設計図書等に対する質問

工事記号 NE 5  
 工事名 船橋市立リハビリテーション病院空調設備その他改修工事

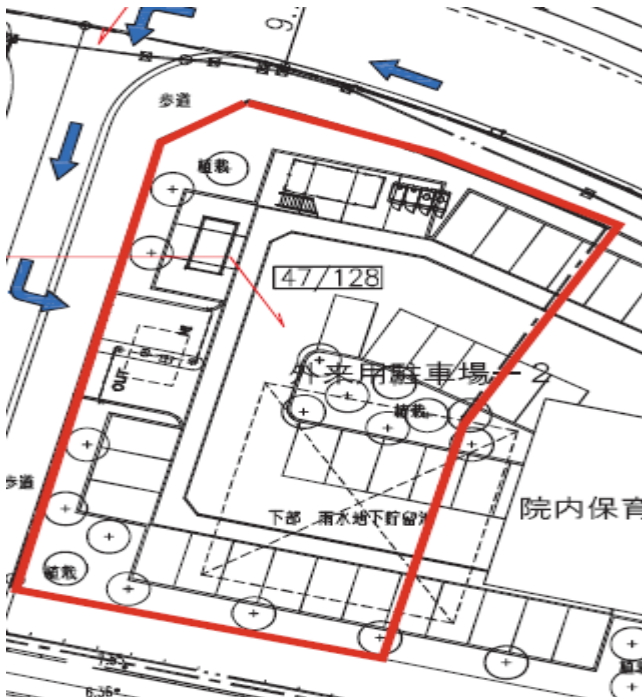
<p>39. 図面番号:M-029、M-061～M-068、M-108～M-110  上記質疑に関連して  下記は部屋別数量表と平面図の比較になります。  3階北系統のFCU-2C及び4Cの台数について  ・ダイコーナ(数量書では5、平面図では3)では数量表では4Cが1台との記載ですが平面図では2Cが</p>				<p>39.  質問32の回答と同じです。</p>
